## Svar på varsel om oppstart av privat detaljreguleringsplan - PlanID 15282022003 - Aursnes industriområde - Sykkylven kommune - Møre og Romsdal fylke

### Detaljregulering for Aursnes industriområde

## Sykkylven kommune - detaljregulering - reguleringsplan - Aursnes industriområde - fråsegn ved oppstart

## **NVEs innspill til varsel om oppstart av detaljregulering for Aursnes industriområde i Sykkylven kommune**

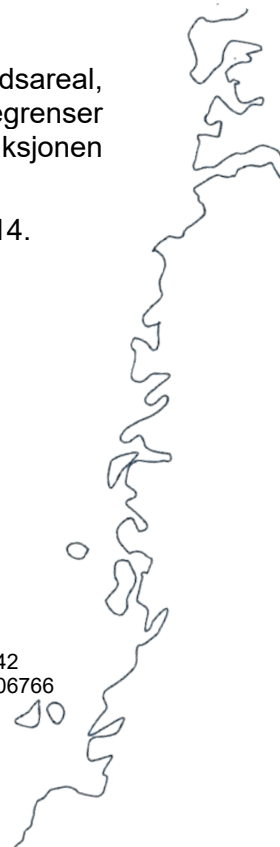
Planområdet ligger på Aursnes. Området ligger nært farleder med tilhørende farledsareal, og det er en del ferdsel i området. Det er viktig at det ikke planlegges for tiltak som begrenser sikker og effektiv ferdsel for sjøtrafikken. Kystverket ser det som viktig at kaifunksjonen ivaretas i det videre planarbeidet.
